## Grundriss Untergeschoss, M=1:50

Josef Boos Platz, 82377 Penzberg

Bauherr  
**Stadt Penzberg**  
Karlststraße 26  
82377 Penzberg

## Werkplan

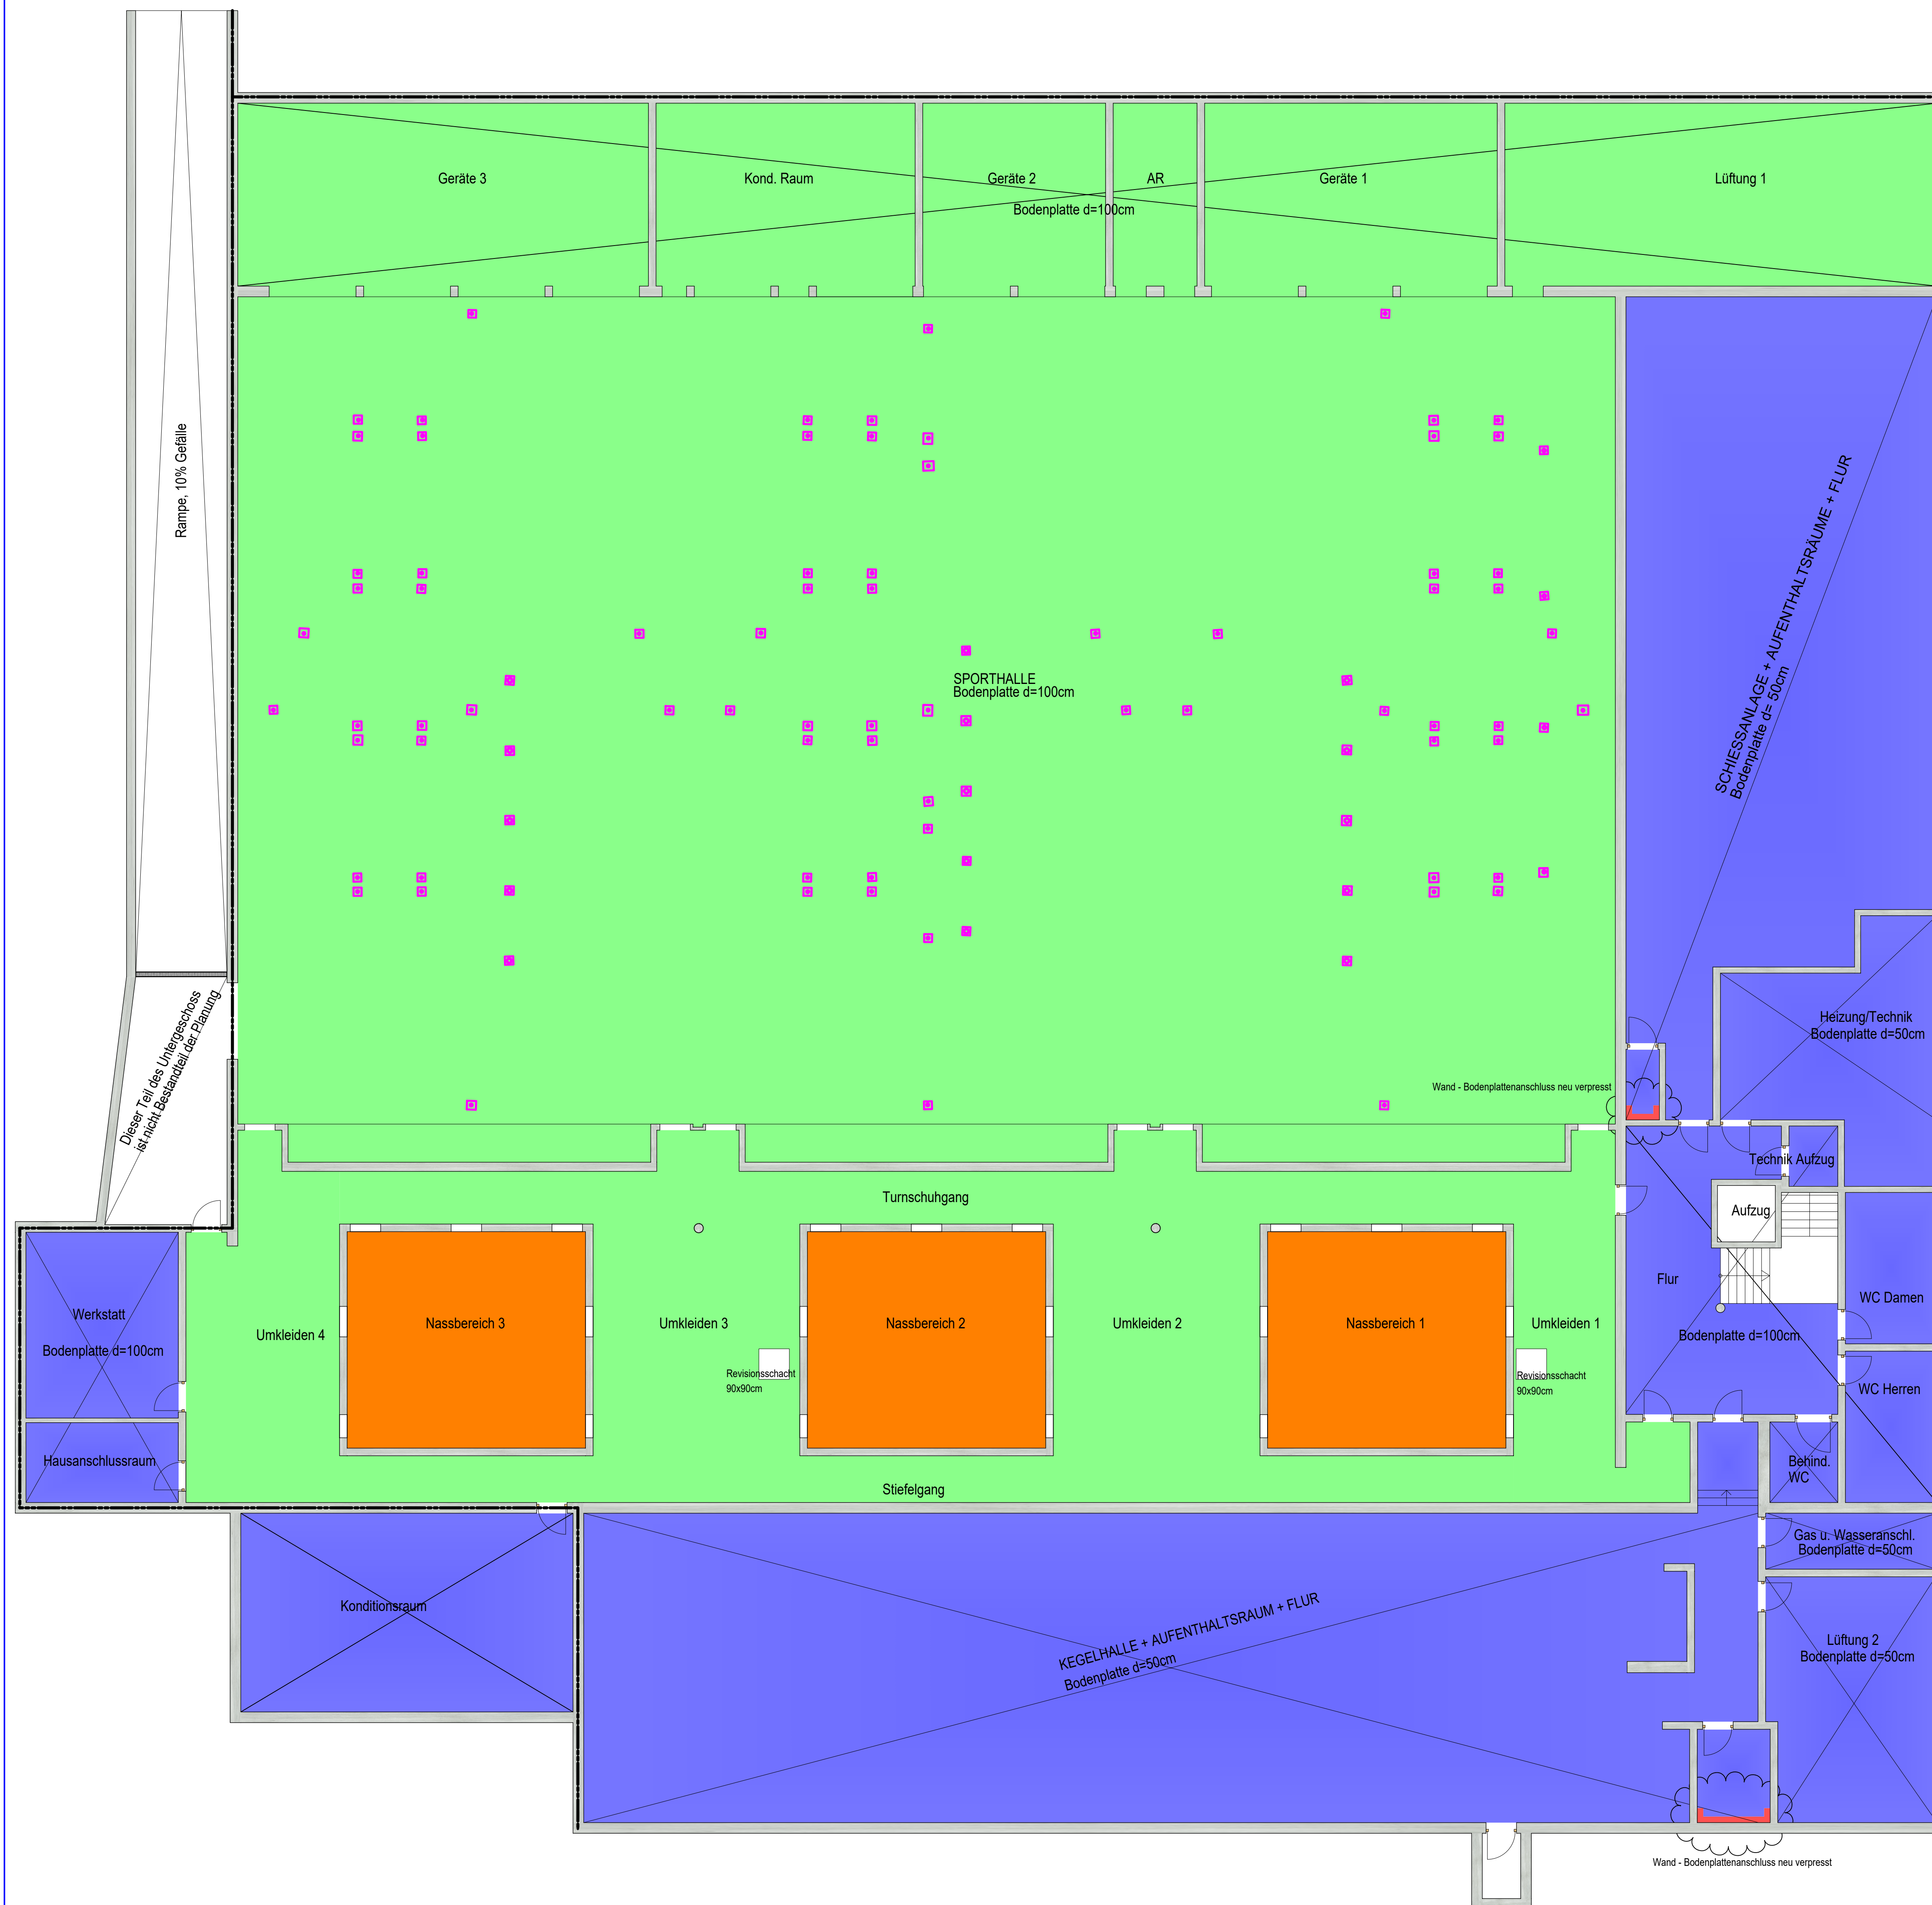
- Haftzugversuche durch bha gem. Vereinbarung TelKo vom 11.05.2020
- nachverpressen von noch feuchten Rissen in der Bodenplatte (Beginn Beobachtungszeit Feb. 20)
- aufbringen eines ca. 1m breiten Streifens über den Riss mit einer mineralischem Dichtschlämme (bauseitige Verbundabdichtung muss ausgespart werden)
- Beobachtungsphase bis Frühjahr 2021 (nur Halle + Geräteräume und Lager)

- Haftzugversuche durch bha gem. Vereinbarung TelKo vom 11.05.2020
- Freistemmen der Grundleitung (Einläufe) gem. Vorgabe bzw. Planung PEG für Rohranschlüsse

- Eindichten der freigelegten Rohrenden an die Bestandsbodenplatte mit einer FLK Abdichtung sowie Herstellen eines Anschlusses an die Bodenplattenflächen (ca. 50cm)

- Erstellen von Bodenschlitzen für den Einbau von Kammrinnen (z.B. MEADRAIN PG). Die Lage/der Verlauf der Rinnen muss vor Ort noch entsprechend der Lage der Grundleitungen festgelegt werden. Die Rinnen im Nassbereich 1 (südliche Halle) werden an den südlich vorhandenen Pumpensumpf angeschlossen. Die Rinnen der Nassbereiche 2 und 3 (mittlere und nördliche Halle) werden an den vorhandenen Pumpensumpf zwischen Nassbereich 2 und 3 angeschlossen.

- Einbau von Aufkantung in den Laibungsbereichen der Türöffnungen zur Schottung der Teilbereiche.
- Eindichten der an der Oberfläche schiefend verlaufenden Grundleitungen mit einer FLK Abdichtung, einschl. Anschluß an die Bodenplatte (ca. 15cm)

- Verlegen von Drainagematten mit oberseitiger Abdichtung in den kompletten Nassbereichen/Duschen.
- Aufbringen einer vollflächigen Abdichtung auf den verlegten Drainagematten.

- keine Maßnahmen BCI notwendig sh. Aktennotiz vom 19.05.2020

- verpressen von feuchten Stellen am Übergang zwischen Bodenplatte und Wand
